Para contestar cite:
Radicado ANI No.: **20262000103631**
20262000103631
Fecha: **24-03-2026**

ASUNTO: Respuesta a su solicitud: **Radicado – 20264090206392** Articulación de proyectos de infraestructura vial con proyecto de clínica regional - Municipio de El Retiro

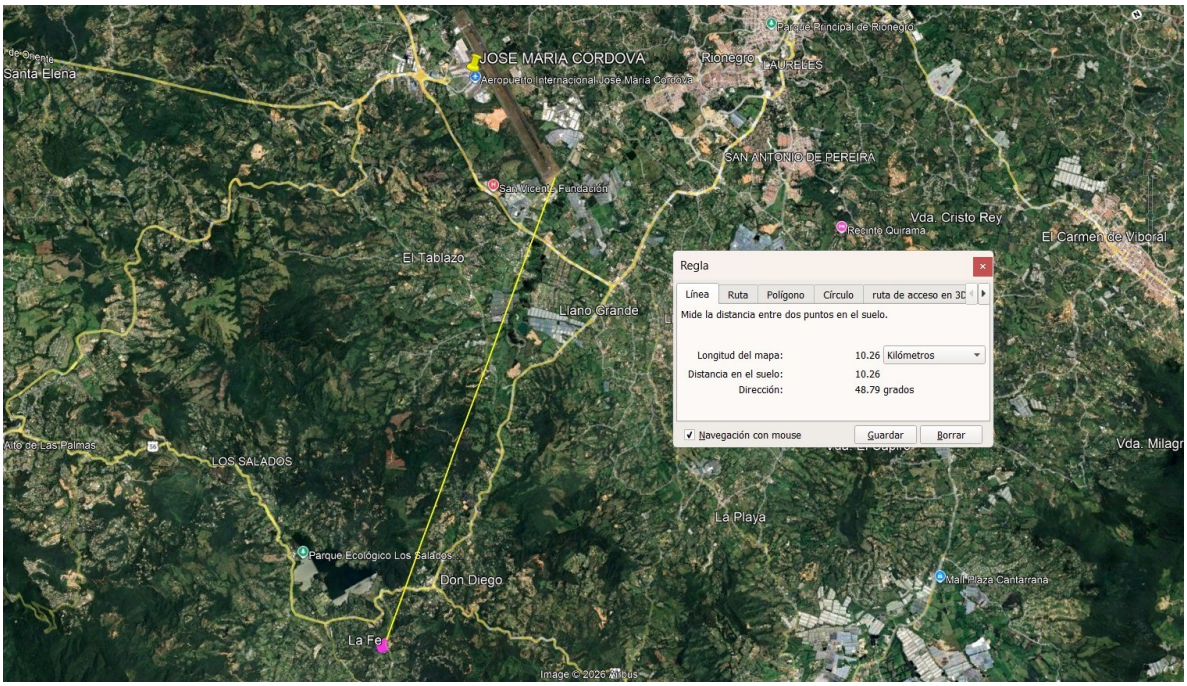
Una vez realizada la superposición del proyecto Clínica Regional, localizado en el municipio de Municipio de El Retiro, Antioquia en la base de datos espacial de los proyectos de la Vicepresidencia de Gestión Contractual, **no se evidencia superposición** del proyecto en mención con los proyectos férreos y Portuarios que se encuentran actualmente en ejecución.

Desde la Gerencia de Aeropuertos se informa que, de acuerdo con el análisis realizado, se identifica que el predio localizado en el municipio de el Retiro se encuentra a una distancia mínima de 10,2 kilómetros del punto más cercano del Aeropuerto José María Córdova, por ende, no está contenido dentro de su área de influencia.

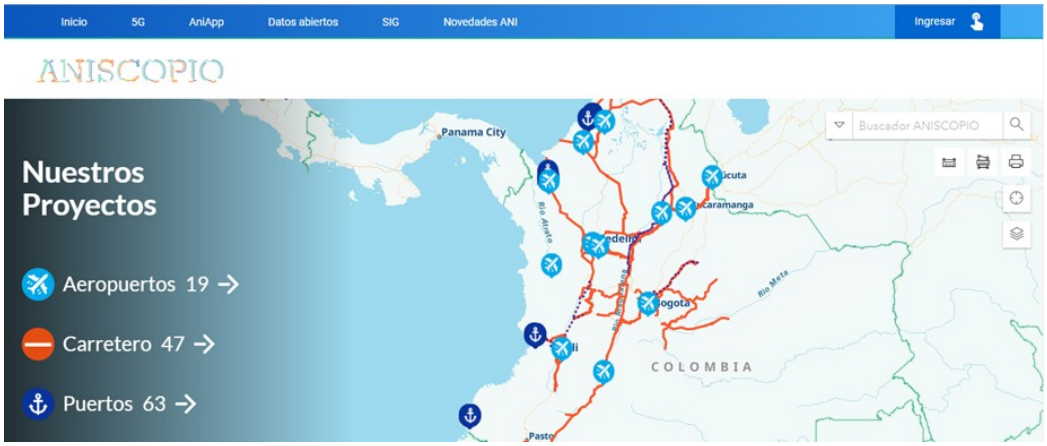
Una vez verificada la ubicación del proyecto en mención se evidencia superposición con los proyectos carreteros que se encuentran actualmente en ejecución en el departamento de Antioquia, que corresponde al proyecto Desarrollo Vial del Oriente de Medellín (DEVIMED), cuyo vértice del polígono está a menos de 60 metros de la vía, lo que se puede evidenciar en las distancias definidas en la Ley 1228 de 2008 "**Por la cual se determinan las fajas mínimas de retiro obligatorio o áreas de exclusión, para las carreteras del sistema vial nacional, se crea el Sistema**

Así mismo, es de precisar que de requerir hacer alguna intervención sobre el derecho de vía del corredor concesionado se debe seguir lo establecido en la Resolución 716 del 28 de abril de 2015 "*Por la cual se fija el procedimiento para el otorgamiento de los permisos para el uso, la ocupación y la intervención temporal de la Infraestructura Vial Carretera Concesionada y Férrea que se encuentra a cargo de la Entidad*", la cual se adjunta para su conocimiento.
